Risposta alle osservazioni inerenti gli spetti di tutela archeologica

Nel corso della progettazione esecutiva del progetto di adeguamento e miglioramento tecnico-funzionale della sezione stradale della S.S.4 "Salaria", in tratti saltuari dal Km 155+750 al Km 159+000, sono state ottemperate le prescrizioni dei pareri pervenuti nelle sedi dei procedimenti di autorizzazione. In particolare riferimento alle indicazioni presentate dal Ministero della Cultura, nota prot. MIC_DG_ABAP_SERV V 27302 del 10/08/2021, ricomprese nel Decreto Direttoriale di esclusione dalla procedura di valutazione di impatto ambientale, nota prot. MATTM-CRESS-547 del 22/12/2022, si dettaglia quanto segue.

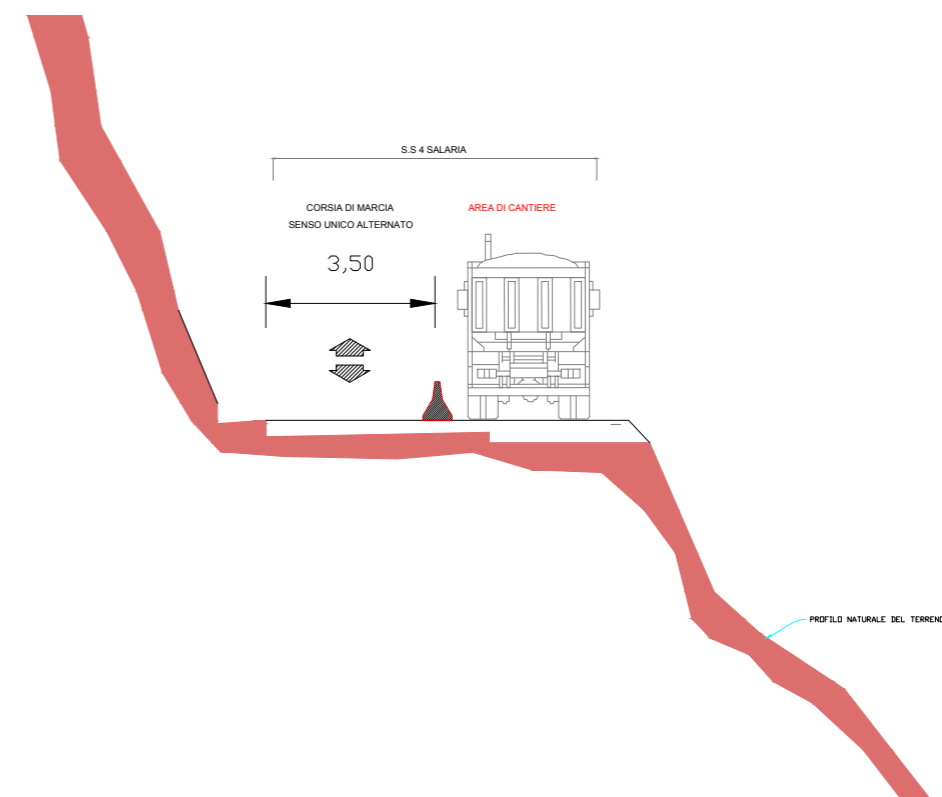
Per quanto attiene la fase delle lavorazioni, la particolare conformazione morfologica dell'ambito interessato dalla Via salaria, che non può essere interrotta al transito veicolare, comporta la necessità di applicare uno sviluppo del cantiere secondo lo schema di seguito riportato.

L'area di cantiere impegnerà, di volta in volta, circa 100 metri della corsia di valle della statale, lasciando la corsia di monte per il transito veicolare a senso unico alternato regolato da un impianto semaforico.

Le principali lavorazioni interessano la corsia di valle della Statale e pertanto non vi sarà alcuna interferenza con le permanenze del tracciato storico tutte individuate a monte della statale.
